图号: plplp133
名称: 负样本-AHR3658固定支架
版本: 1.0
上传时间: 2025-12-18 15:58:01
检测时间: 2025-12-18 15:58:54
检入者: 555

检测结论: 不符合

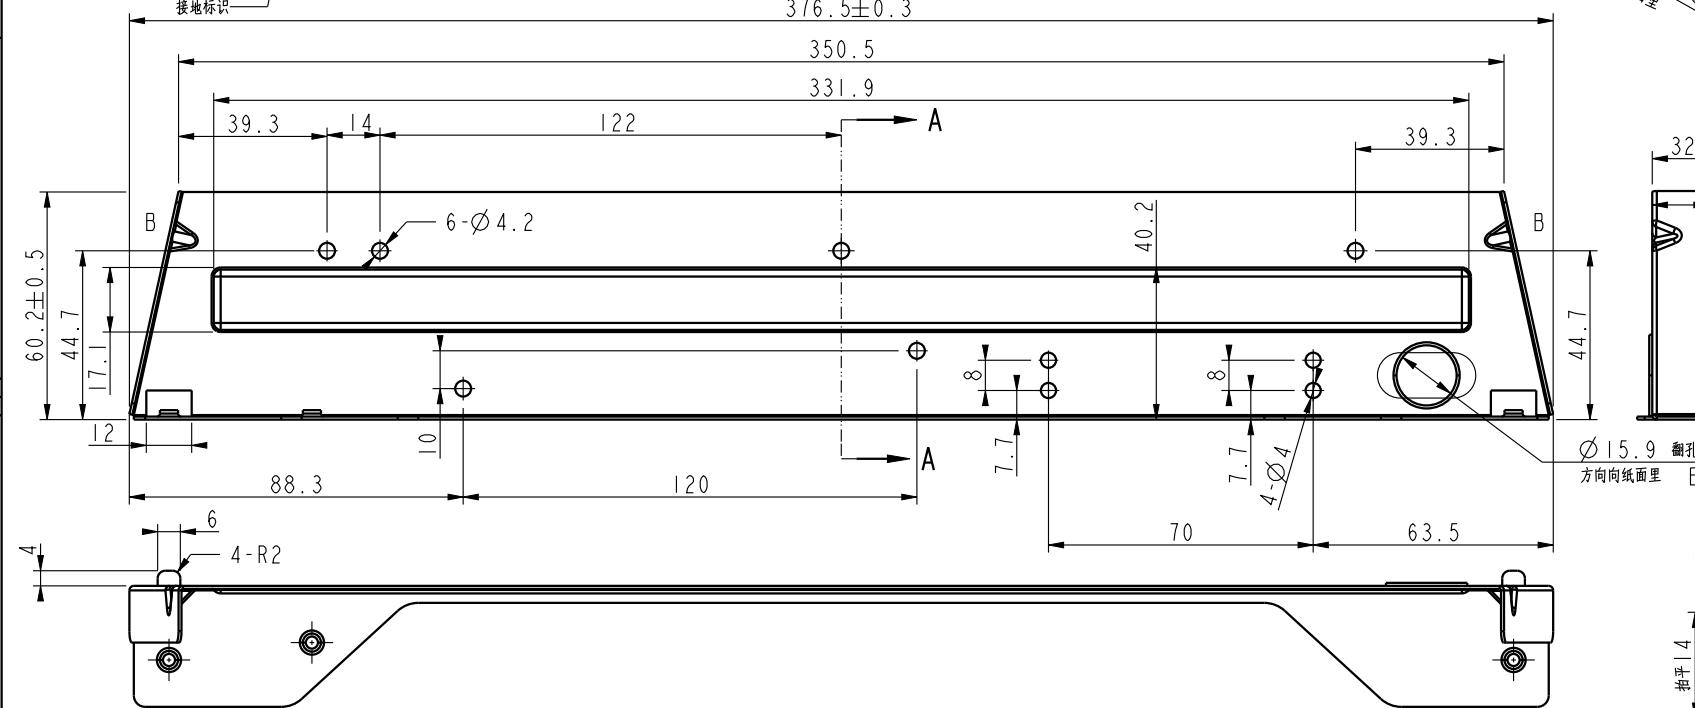
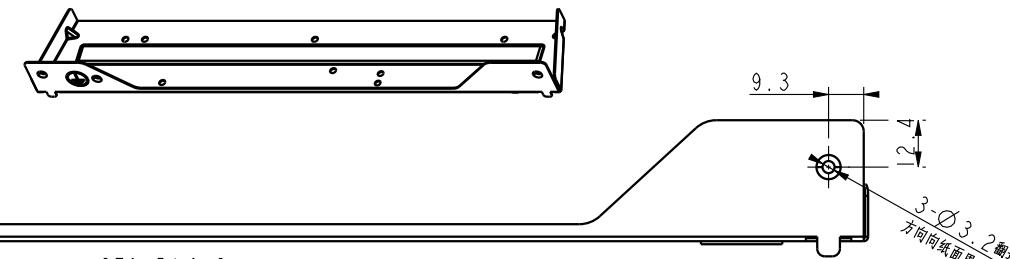
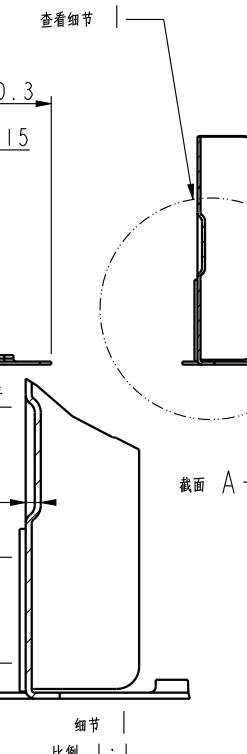
检测项目	检测结果	发现内容	符合/不符合原因	位置描述	修改建议
公差表检查	不符合	带公差的尺寸如 376.5 ± 0.3 、 32 ± 0.3 ，其公差值均大于未注公差表中对应尺寸范围的公差值	未注公差表中 $> 150 \sim 400$ 尺寸范围公差为 ± 0.20 ，而 376.5 ± 0.3 的公差为 ± 0.3 ； $> 10 \sim 50$ 尺寸范围公差为 ± 0.08 ，而 32 ± 0.3 的公差为 ± 0.3 ，均超出未注公差表限制	图纸中多个带公差的尺寸标注处	调整公差值使其小于未注公差表中的限制值
公差精确度检测	不符合	存在尺寸为整数但公差为十分位的情况，如 32 ± 0.3	尺寸32为整数，而公差0.3为十分位，精确度不一致	图纸中尺寸标注处	将尺寸改为 32.0 ± 0.3
关键尺寸识别	不符合	整张图纸所有尺寸前均未标注“△”符号	未发现任何带有“△”标识的尺寸，不符合规则要求至少1个△标识	整张图纸所有尺寸标注	在关键尺寸前添加△标识
技术要求检测	不符合	技术要求第1条包含“带公差尺寸是需要检验的重要尺寸”这一禁止内容	技术要求中出现了禁止包含的内容	图纸左下角技术要求区域	删除技术要求中包含禁止内容的语句
人员参数检查	不符合	标题栏中设计、审核、标准化、批准等人员信息栏均为空白	标题栏中未填写任何人员信息	图纸右下角标题栏人员信息区域	在标题栏相应位置填写设计、审核、标准化、批准等人员信息
未注公差表检查	符合	图纸右上角存在未注公差表，包含尺寸范围和对应公差值	图纸右上角存在未注公差表，包含不同尺寸范围的公差值	图纸右上角	无
安吉尔LOGO检查	符合	图纸右下角存在安吉尔LOGO标识	图纸右下角存在“安吉尔ANGEL”LOGO标识	图纸右下角	无

图号检查	符合	图号栏已填写, 如B 04385、A 03754	图号栏已填写相应信息	图纸右下部分标题栏图号栏	无
中文名称检查	不符合	中文名称栏为空白	中文名称栏未填写任何信息	图纸下方标题栏名称栏	在中文名称栏填写零件名称
材料信息检查	不符合	材料栏为空白	材料栏未填写任何信息	图纸下方标题栏材料栏	在材料栏填写材料信息
版本号检查	不符合	版本号栏为空白	版本号栏未填写任何信息	图纸下方标题栏版本栏	在版本号栏填写版本信息
图号检查	不符合	重量栏为空白	重量栏未填写任何信息	图纸下方标题栏重量栏	在重量栏填写重量信息
